Ce rappel situe la détermination de l'Association. Celle-ci est désormais pleinement associée aux projets d'aménagements des POS des communes concernées et oriente donc sa vigilance active sur les projets « Station de transit de sédiments de dragage à Moulineaux » et « Rouen Vallée de Seine Logistique (RVSL) Aval ».

Conformément à la décision de son conseil d'administration, les remarques relatives à ce projet, sous l'angle principalement bouillais, sont présentées ci-après.

Dossier ICPE page 48/388

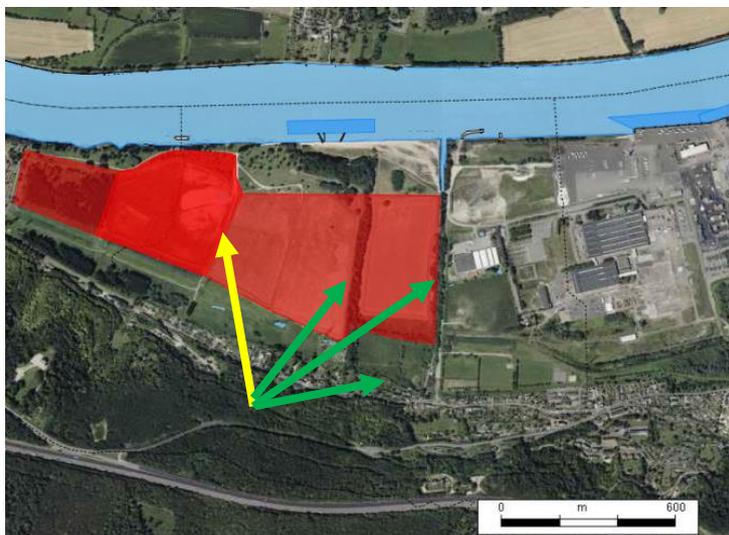
Cette plantation sur les pourtours du site est fort justement vantée dans le dossier « de façon à obtenir une liaison boisée qui s'intégrera dans l'ensemble de la coulée verte constituée par les arboretums » (6.4 page 259). Mais elle ne serait réalisée qu'après l'exploitation du site. C'est au contraire **dès maintenant** que cette haie, n'ayant aucune répercussion négative sur les possibilités d'exploitation du site ni sur la future base logistique doit être plantée.

Cette simple mesure, peu onéreuse, permettrait l'intégration paysagère recherchée dans ce site classé. Elle masquerait du Château Robert le Diable et de Moulineaux, la zone blanche de transit des sédiments mais également, de La Bouille, une plateforme RVSL.

Cet aménagement prolongerait la ceinture verte du site de transit, avec l'arboretum à l'ouest (sur la photo, à gauche) et la haie d'arbres sur les berges de la Seine, au nord. Mais au sud, la ligne électrique interdit une telle haie d'arbres et les maisons riveraines sont en contre-bas d'un grand talus les abritant du site.

Dossier ICPE. Photo 62, page 247/388

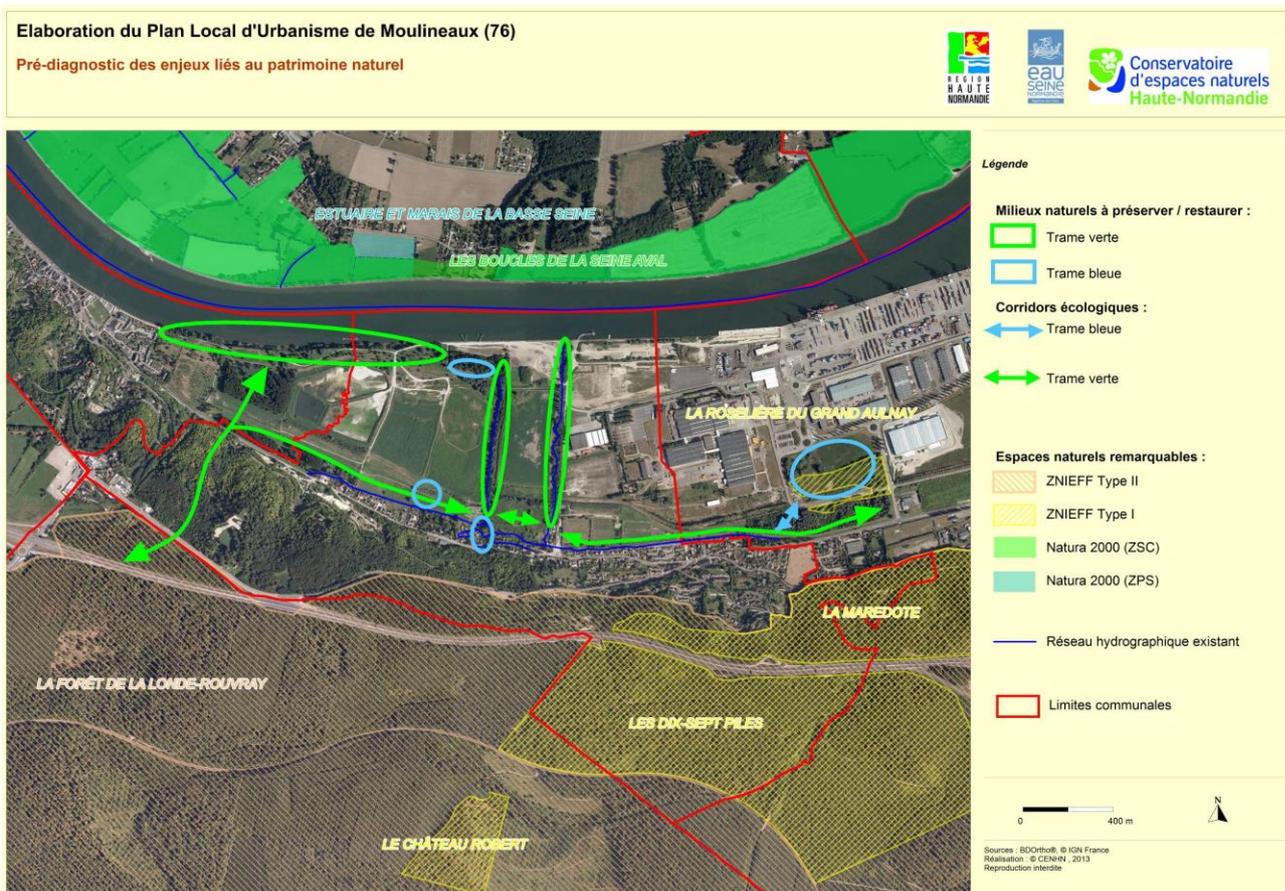
D'autre part, cette haie arborée pourrait être pourvue de nids et appréciée des espèces avifaunes répertoriées, notamment du Petit Gravelot identifié sur les versants Est des casiers de décantation. Elle s'inscrirait également dans l'objectif de restauration d'un corridor écologique dans cette zone, fixé par le Schéma de Cohérence Territoriale (SCoT) de la métropole Rouen-Normandie.

Hormis sa percée pour le prolongement du boulevard maritime (pointillé rouge, la haie de la rivière de la Laiterie doit donc absolument être conservée jusqu'à la Seine. Cette photo illustre l'intérêt de cette double haie d'arbres masquant les installations Novadis et Renault (à l'exception d'un point blanc à gauche de la ligne électrique).

ICPE Figure 50, Page 191/388

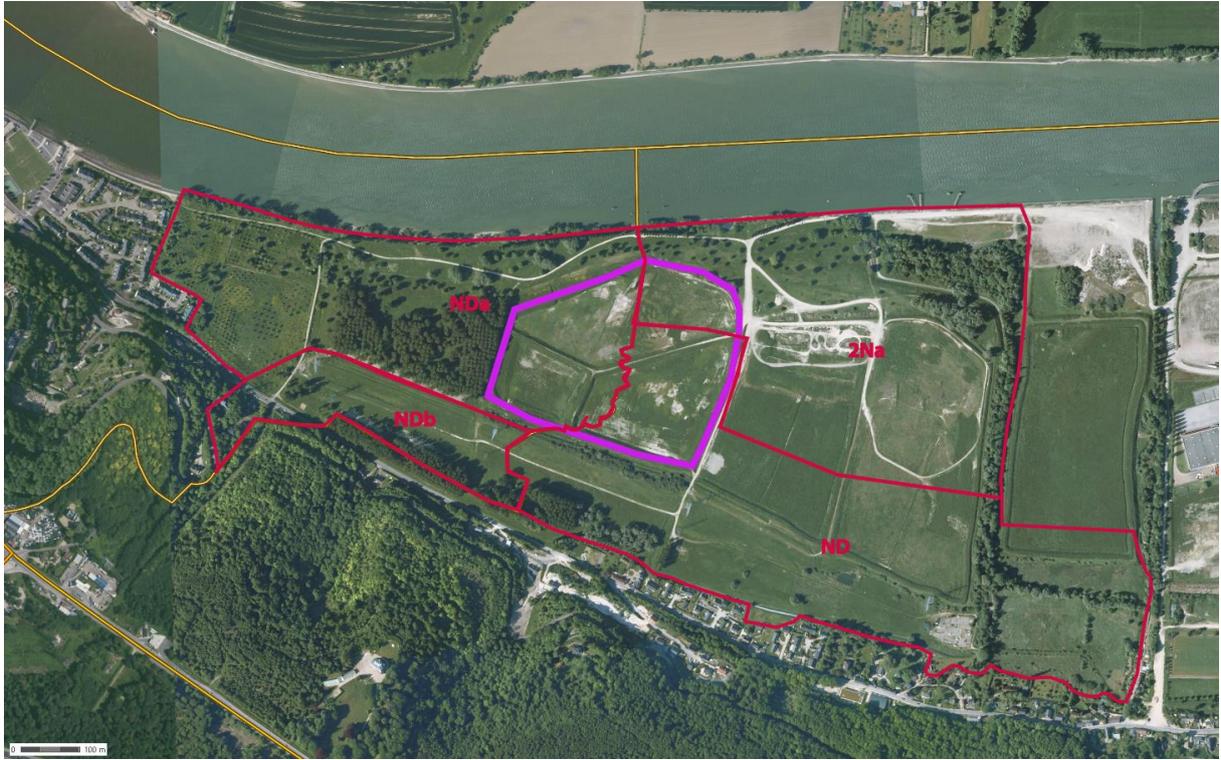
La prise en compte de plusieurs aspects du projet, notamment dans le domaine environnemental, est incontestablement positive. Toutefois, de **nombreux impacts** significatifs de la station de transit sont **insuffisamment identifiés** pour permettre des mesures de suppression, de réduction ou de compensation de leurs effets négatifs. Ceci concerne **particulièrement le domaine sonore** dont l'étude n'est pas satisfaisante, comme le souligne l'Ae. Ses résultats sont en effet inexploitable en raison d'une prise de mesure contestable. Elle ignore également les nuisances acoustiques qui sont dès à présent bien réelles et amplifiée par la topographie des lieux pour les propriétés situées sur les hauteurs de Moulineaux, La Bouille et Caumont.

Cette **déficience est aggravée par l'absence** du projet concomitant et interdépendant « **RVSL aval** ». Face à ce vide pénalisant, **des propositions simples**, concrètes et peu onéreuses comme la préservation d'arbres existants et la plantation d'une haie d'arbres à l'est du site de transit sont destinées à **réussir l'intégration paysagère des deux projets**, dans le respect de la réglementation en ce site classé. Comme le recommande l'Ae, il y a lieu de préciser les mesures effectives de réductions des impacts paysagers spécifiquement associés à la station de transit, indépendamment de la future plateforme RVSL aval.
